TRANS/WP.29/GRE/2001/32
19 juillet 2001

Forum mondial de l'harmonisation des Règlements
concernant les véhicules (WP.29)

PROPOSITION DE PROJET D'AMENDEMENTS
(COMPLÉMENT 22 À LA SÉRIE 02)
AU RÈGLEMENT N° 37

Note: Le texte reproduit ci-dessous, établi par l'expert du GTB, vise à incorporer au Règlement n° 37 une nouvelle lampe à incandescence, la lampe H14.

Feuille H14/1

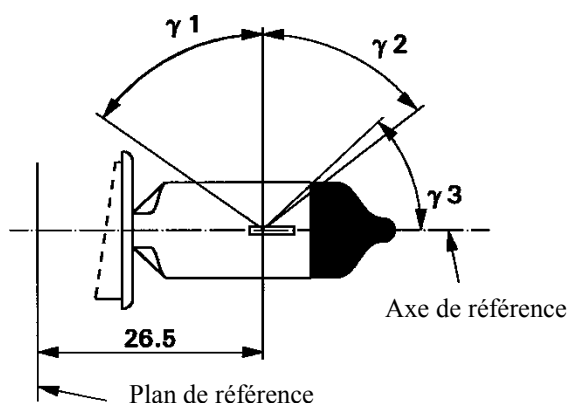
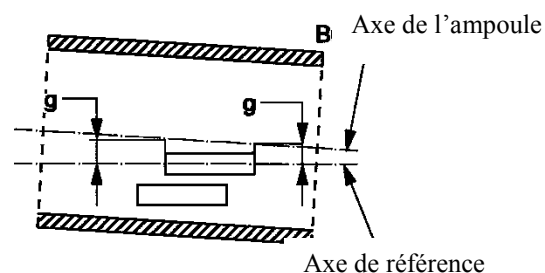
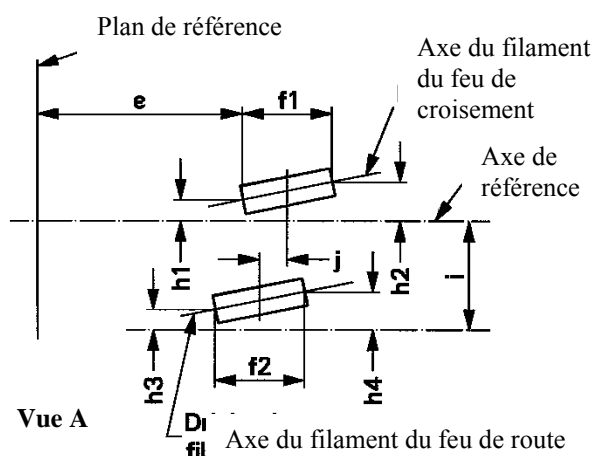
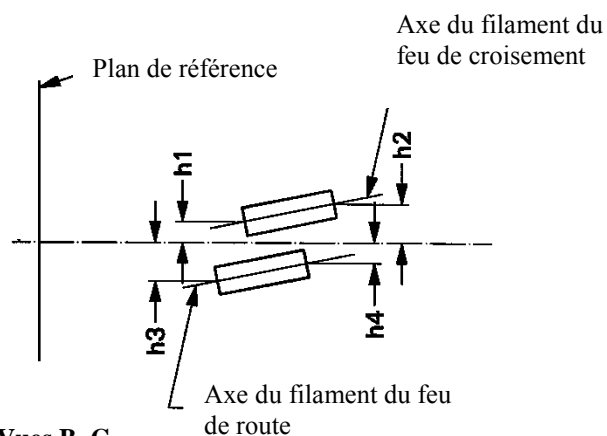
Ajouter à la fin les nouvelles feuilles de données H14/1 à H14/4, comme suit:

³ L'ampoule et les fixations ne doivent pas dépasser l'enveloppe comme indiqué sur la figure 2. L'enveloppe et l'axe de référence sont concentriques.

⁴ L'ampoule doit être exempte de distorsion optique dans les angles γ_1 et γ_2 . Cette exigence s'applique à la totalité de la circonférence de l'ampoule comprise dans les angles γ_1 et γ_2 .

⁵ L'occultation doit être réalisée au moins jusqu'à l'angle γ_3 . Elle doit s'étendre au moins jusqu'à la partie cylindrique de l'ampoule et sur la totalité du sommet de celle-ci.

⁶ L'excentricité de l'ampoule par rapport à l'axe du filament du feu de croisement est mesurée dans deux plans parallèles au plan de référence où la projection de la partie extérieure des spires terminales les plus proches ou les plus éloignées du plan de référence coupe l'axe du filament du feu de croisement.

⁷ L'excentricité des filaments par rapport à l'axe de référence est mesurée dans les directions des vues A, B et C comme indiqué sur la figure 1, feuille H14/1. Les points à mesurer sont ceux où la projection de la partie extérieure des spires terminales les plus proches ou les plus éloignées du plan de référence coupe l'axe des filaments.

Prescriptions pour l'écran de contrôle

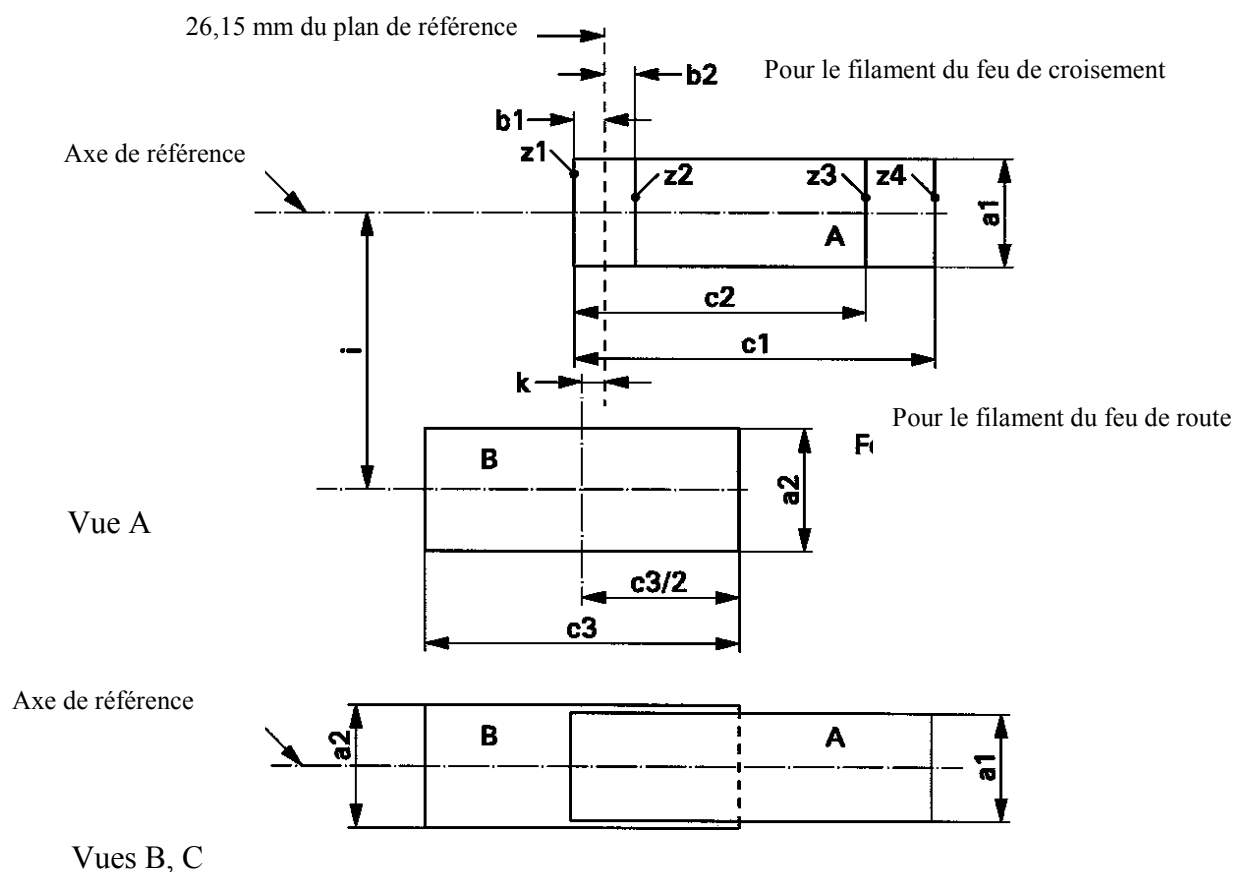
Cet essai permet de déterminer si une lampe à incandescence est conforme en contrôlant que les filaments sont positionnés correctement par rapport à l'axe de référence et au plan de référence.

La position des filaments est contrôlée seulement dans les directions A, B et C comme indiqué sur la figure 1, feuille H14/1.

Le filament du feu de croisement doit être situé entièrement dans le rectangle A et le filament du feu de route doit être situé entièrement dans le rectangle B.

Les extrémités du filament du feu de croisement telles qu'elles sont définies sur la feuille H14/3, note 8, doivent se trouver entre Z1 et Z2 et entre Z3 et Z4.
